TI_2401 : スチーム発生器（ガス式）固定具の適合

iCombi Pro & iCombi Classic ガス式
6-1/1 - 10-1/1 - 20-1/1

2024年2月1日

スチーム発生器の適合の外面

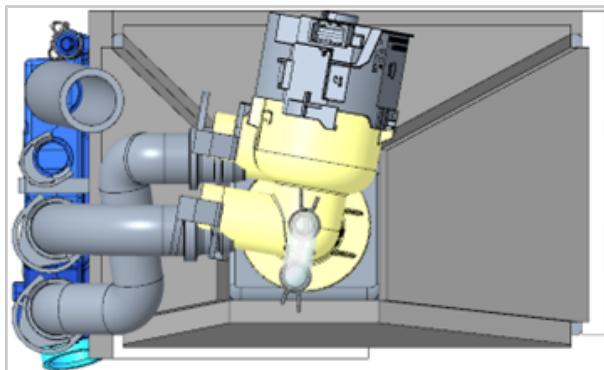
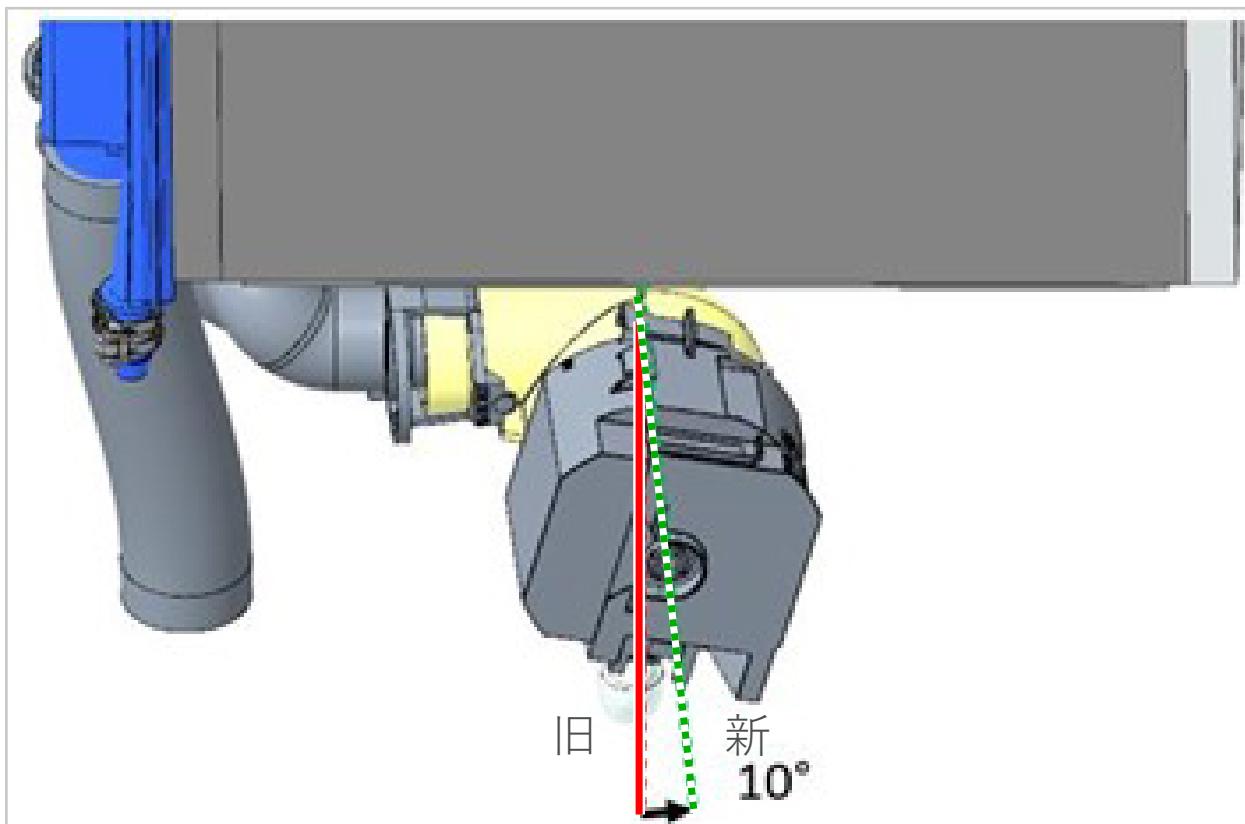
スチーム発生器の構造的調整により、ポンプハウジングの取り付け時の回転が10°少なくなった。

この適合により、ポンプが他のコンポーネントに接触して、ポンプハウジングに圧力がかかるのを防ぎます。

注！ハウジングは常に、エンドストップに達するまで回してください。
